INFORMATION TECHNIQUE

TI0619

Guidage pour tuyau d'évacuation des machines CIT

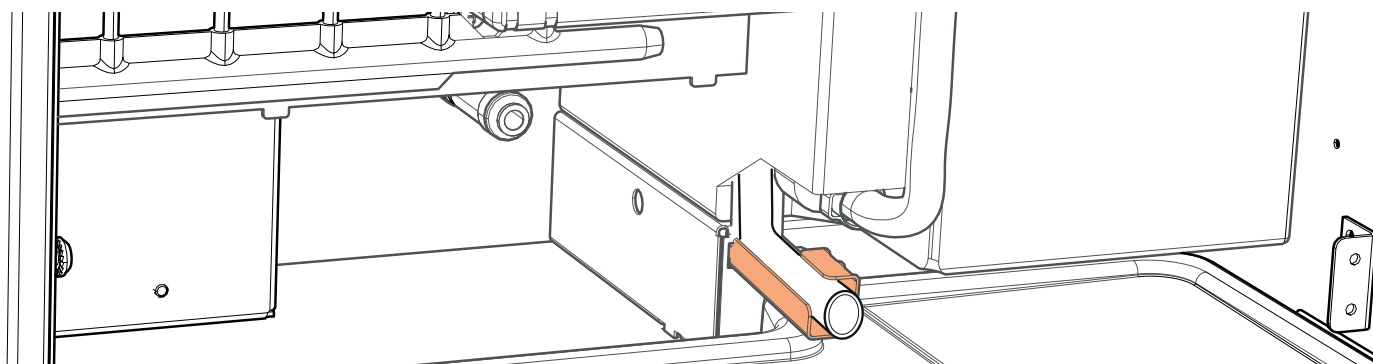
Nous avons optimisé nos machines CIT en modifiant le tuyau d'évacuation de notre chauffe-eau pour produits instantanés.

Pour faciliter le montage, le tuyau de 7 x 2,5 mm a été remplacé par un tuyau de 10 x 3 mm.

Lors de l'échange du chauffe-eau d'une machine Table top CIT (produits instantanés) ayant été produite avant la semaine 04/19 et le n° de série 90464300, il faudra commander aussi le guidage du tuyau d'évacuation 405.00.072.00 allant avec.

De plus, si vous souhaitez commander des pièces détachées, veuillez utiliser les références suivantes si votre machine date d'avant le n° de série 90464300 :
